改善箇所説明図

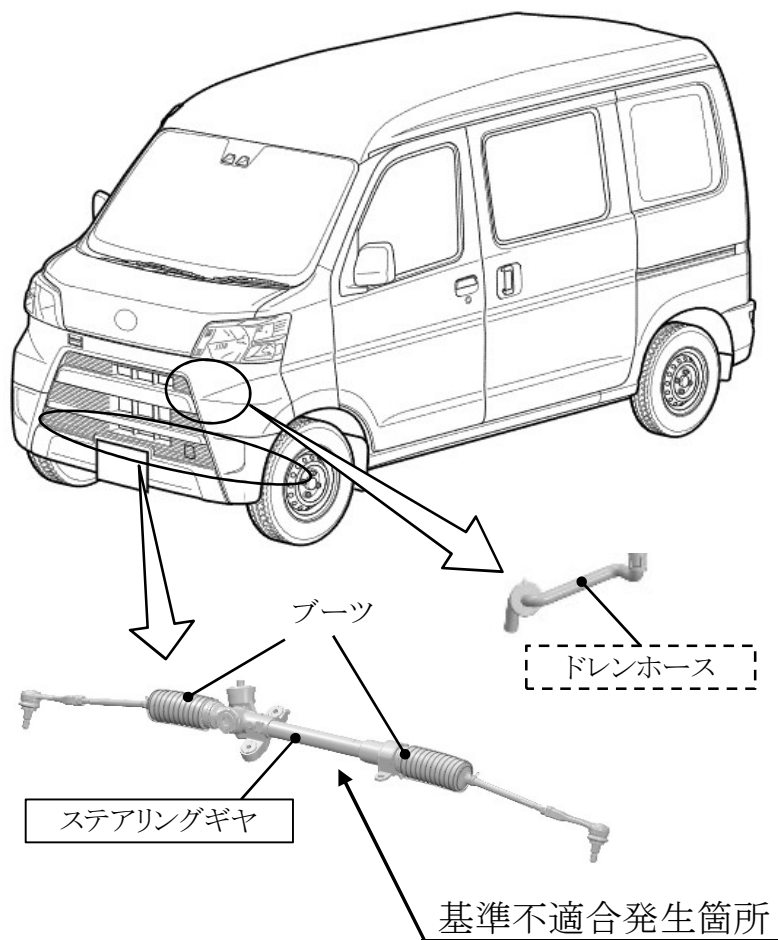
ステアリングギヤにおいて、ブーツ取付け部のシールが不適切かつエアコンドレンホースが直上にあるため、エアコン凝縮水が当該取付け部に滴下しギヤ内部に浸入するものがある。そのため、そのままの状態で使用を続けると、ギヤ内部に錆が生じて異音が発生し、最悪の場合、ベアリングが破損し操舵ができなくなるおそれがある。

全車両、エアコンドレンホースに延長用ホースを追加するとともにステアリングギヤのブーツ内を点検し、水の浸入が認められたものはステアリングギヤを新品と交換する。水の浸入が認められないものはブーツを適正に取付ける。
